Cathédrale de Cologne (Allemagne)

No 292 rev

Map showing the revised boundaries of the property

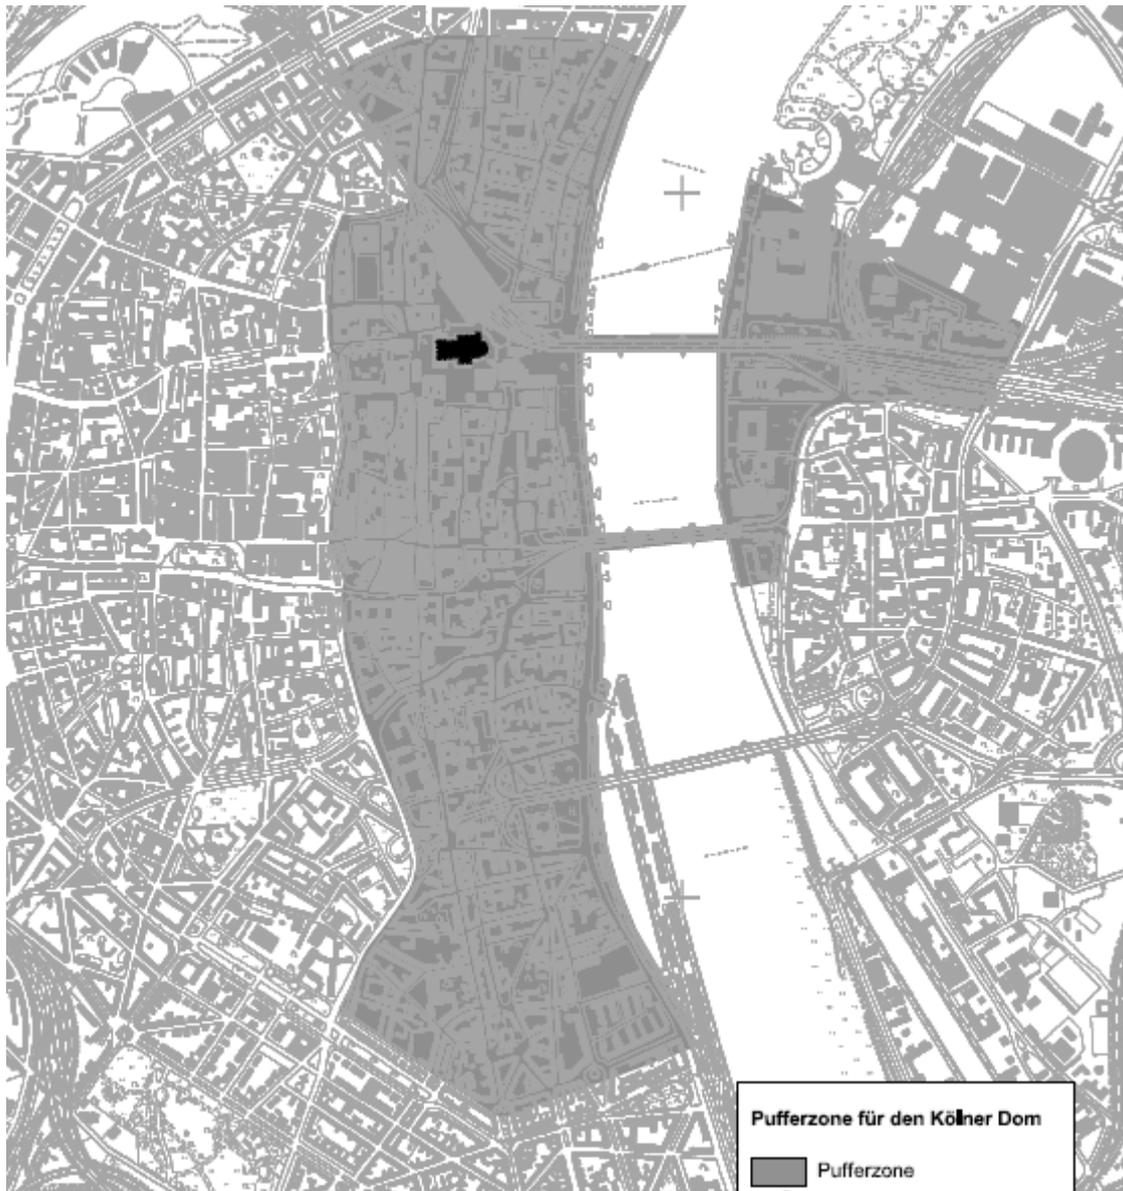
L'ICOMOS note avec satisfaction la prise en considération des critères d'intégrité visuelle du paysage culturel défini par la cathédrale de Cologne. L'ICOMOS considère que la définition de la nouvelle zone tampon correspond aux critères d'intégrité visuelle et de paysage culturel de la cathédrale dans son ensemble urbain, conformément aux précédentes recommandations du Comité du patrimoine mondial et au mémorandum de Vienne (2005). Elle est propre à garantir l'expression de la valeur universelle exceptionnelle du bien. Les mesures de protection s'appliquant à la nouvelle zone tampon doivent toutefois être précisées.

L'ICOMOS note que la définition de la nouvelle zone tampon est d'ordre purement géographique. Elle pourrait s'appuyer utilement sur des critères historiques, notamment pour la limite ouest de la partie occidentale de la zone tampon, sur la rive gauche. Elle pourrait suivre la limite médiévale de la ville historique, ce qui permettrait d'impliquer en son sein cinq églises historiques de Cologne, dont celle de l'archevêque-électeur du Saint Empire romain germanique.

L'ICOMOS recommande que la modification mineure des délimitations de la Cathédrale de Cologne, Allemagne, soit *approuvée*.

L'ICOMOS demande que les mesures de protection s'appliquant à la nouvelle zone tampon soient précisées, comme complément du plan de gestion.

L'ICOMOS recommande de poursuivre la réflexion sur les limites d'une zone tampon étendue en fonction de critères historiques.
